Název a číslo stavby: **Tramvaj Plotní - soubor staveb - etapa 2-4**

Věc: Vyjádření k předložené ZBV č. 5/216.3 – SO 101.30/3 – DOPRAVNÍ ZNAČENÍ - III.
etapa

Věcně příslušný útvar:	Statutární město Brno
Název stavby:	Tramvaj Plotní – soubor staveb – etapa 2-4
Číslo SO/PS / číslo Změny SO/PS:	SO 101.30/3
Název SO/PS:	DZ – III. etapa

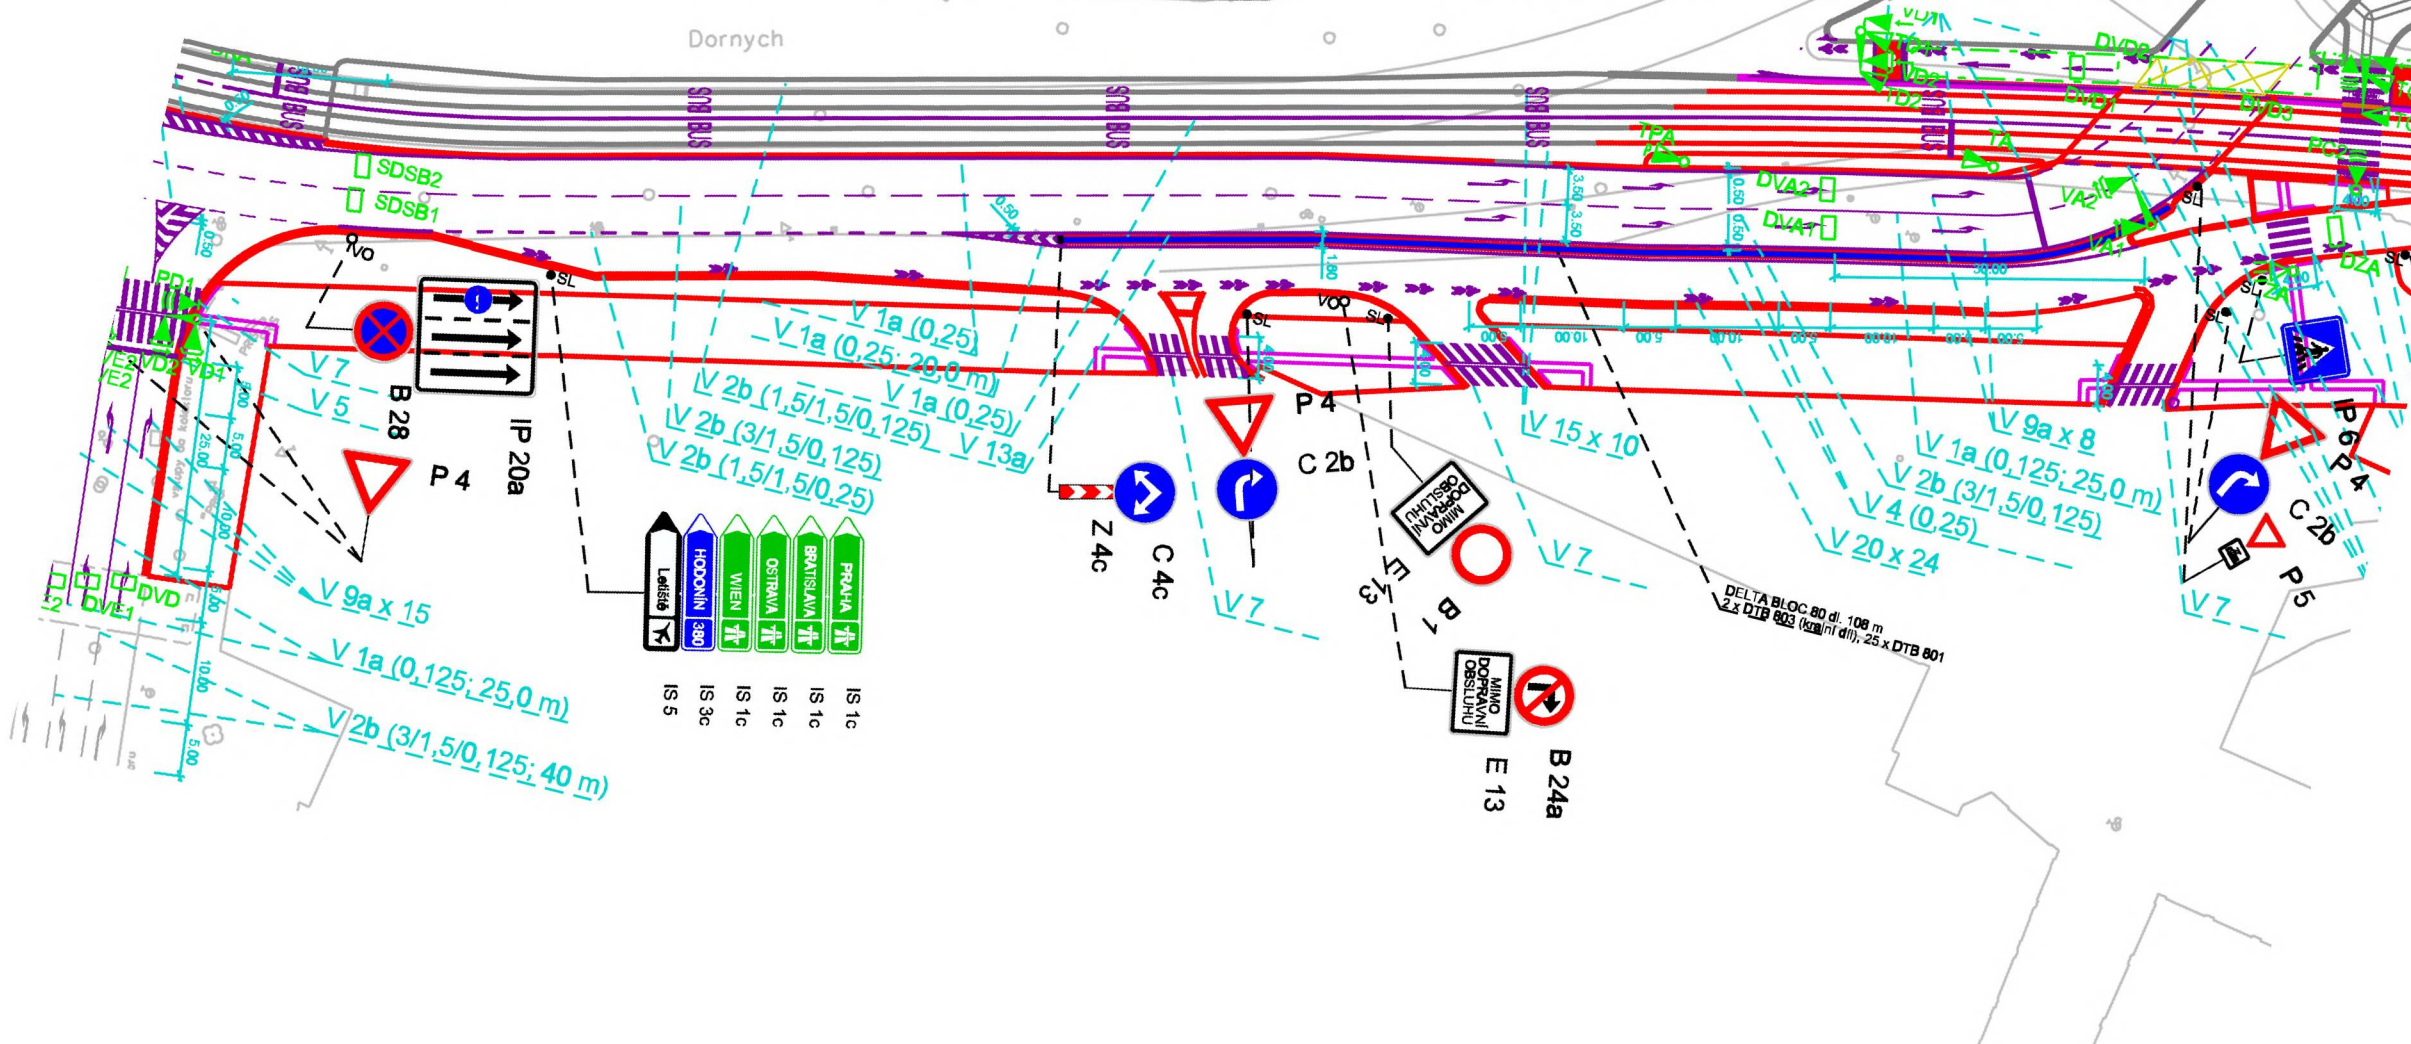
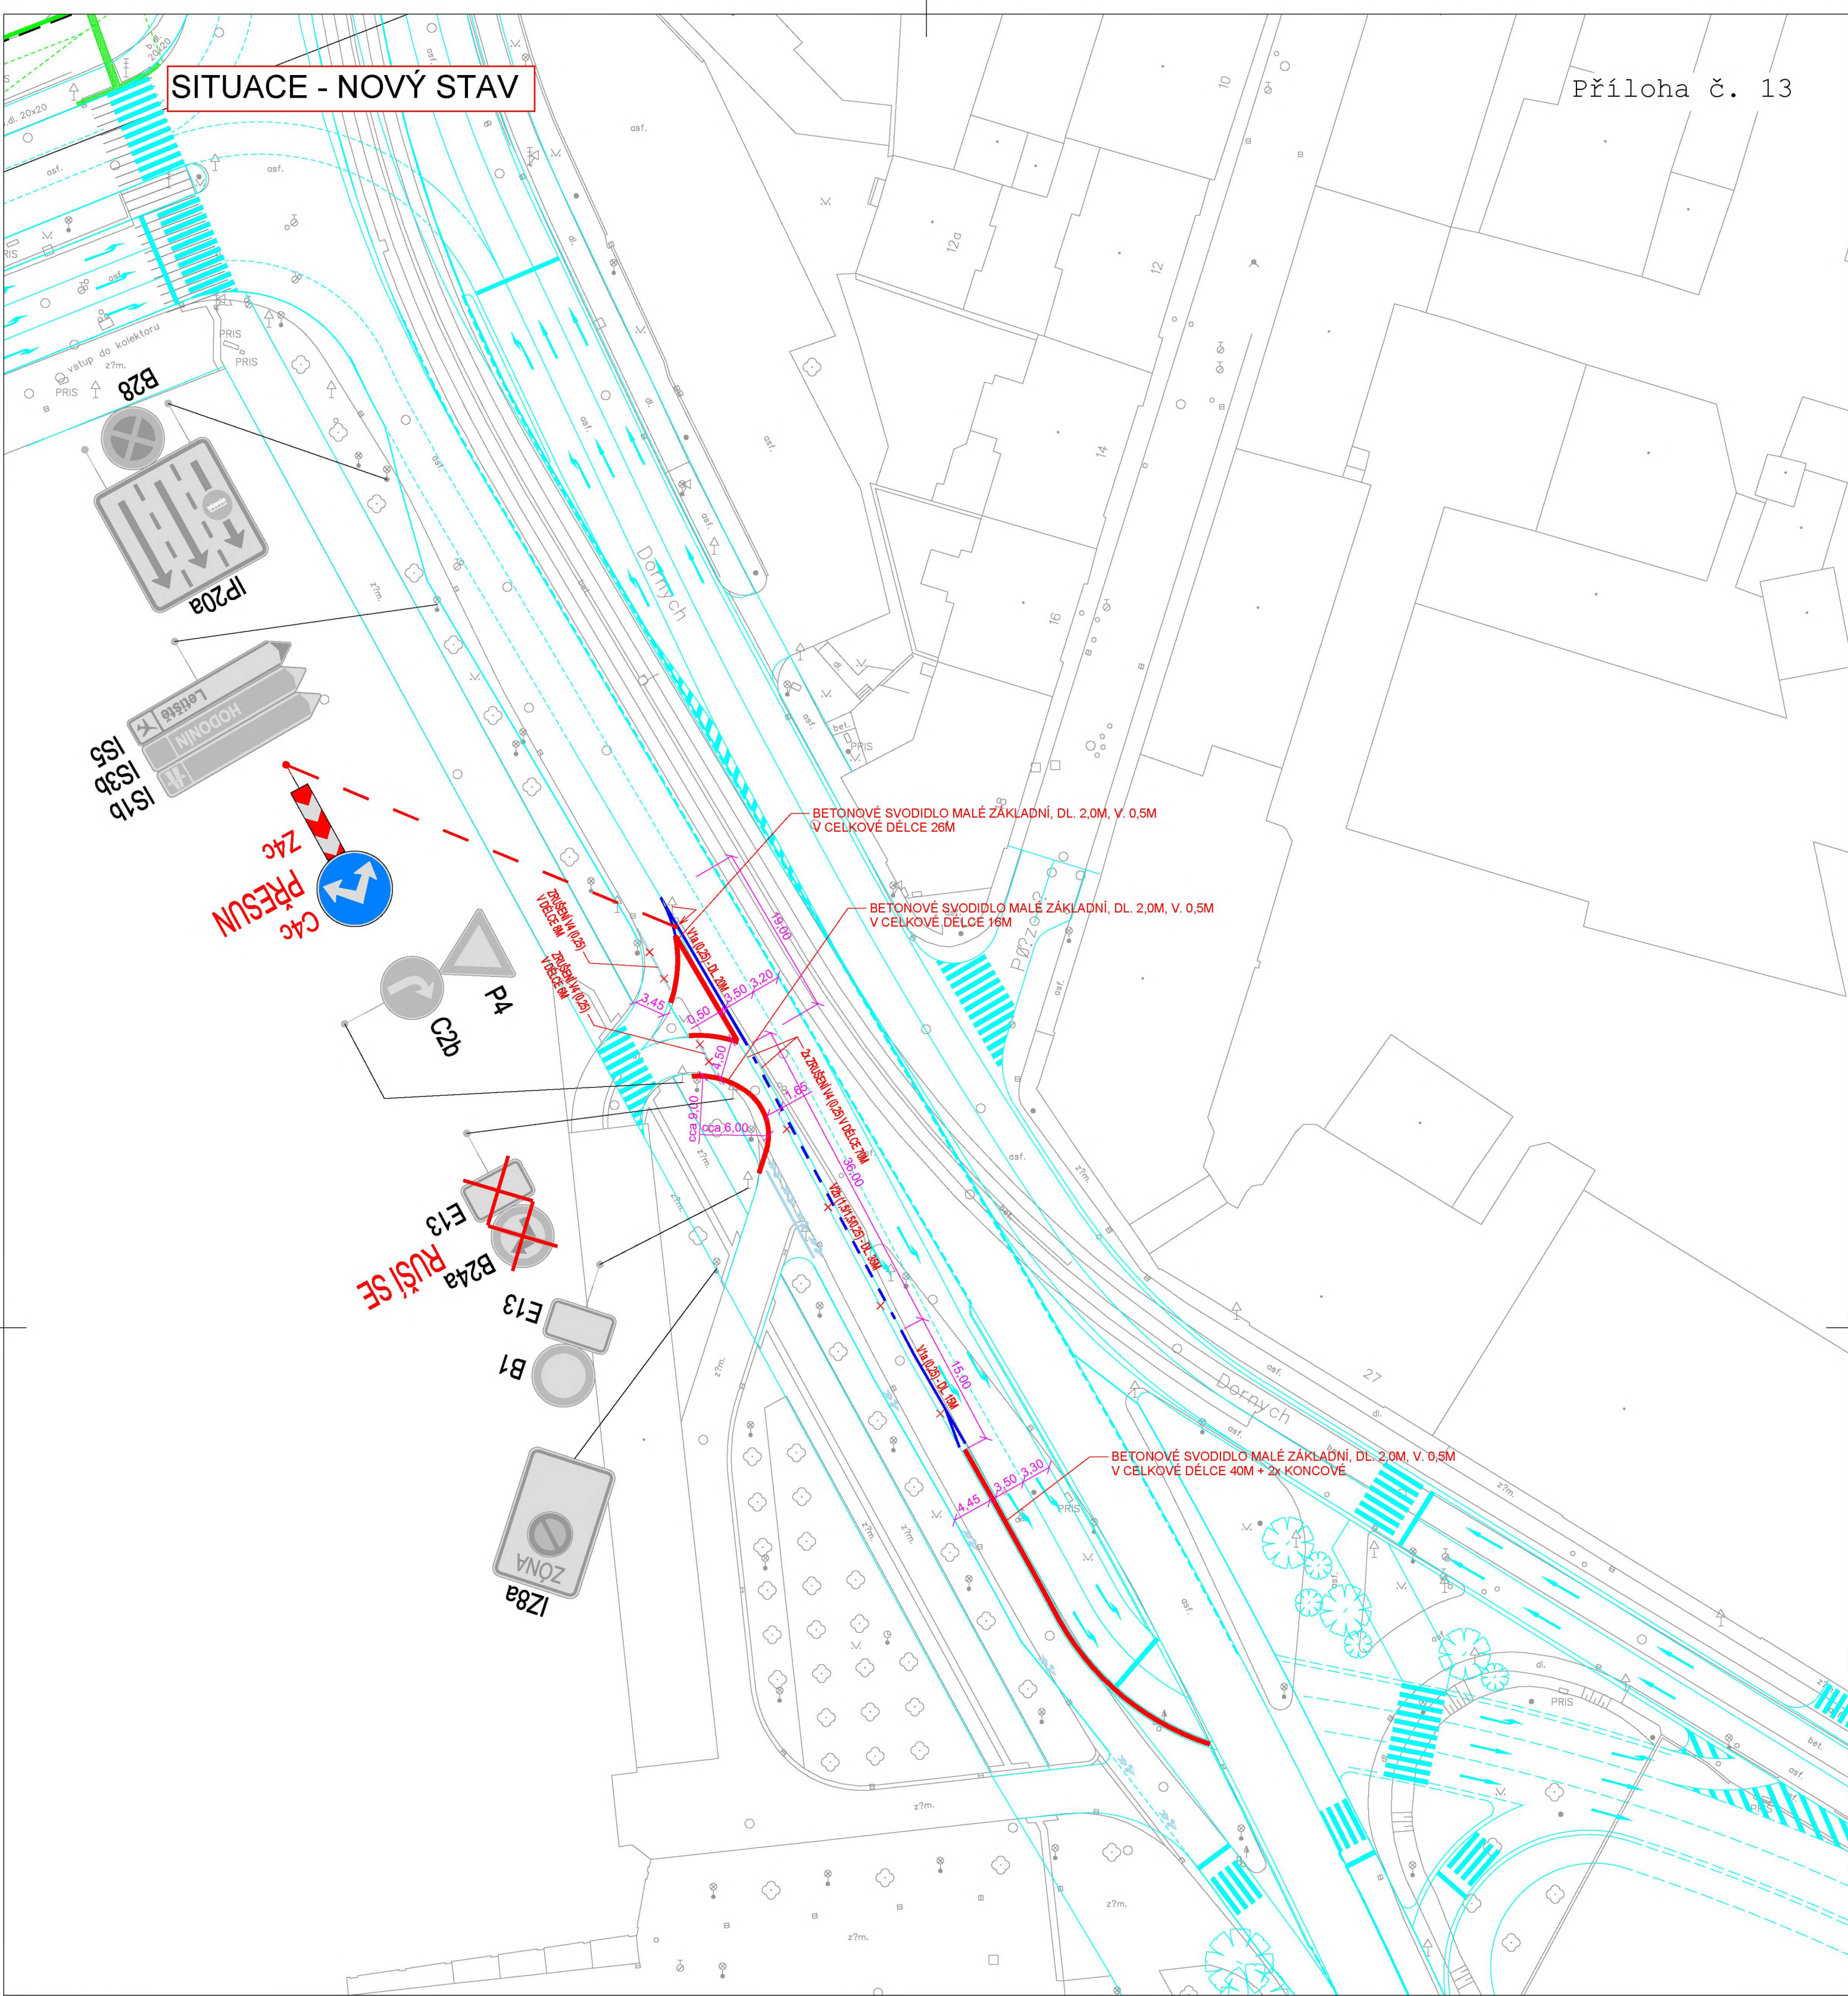
Na žádost provozovatele obchodního centra Vaňkovka bylo vypracováno variantní řešení dopravních opatření na vjezd a výjezd ze střešního parkoviště OC. Jedná se o zkapacitnění výjezdových pruhů a o zjednodušení výjezdu osobních automobilů směrem na Bratislavu.

Tato varianta byla předjednána s příslušnými orgány a pokynem správce stavby požadována realizace na zhotoviteli.

Zkapacitnění bylo provedeno změnou vodorovného dopravního značení a svislých betonových svodidel.
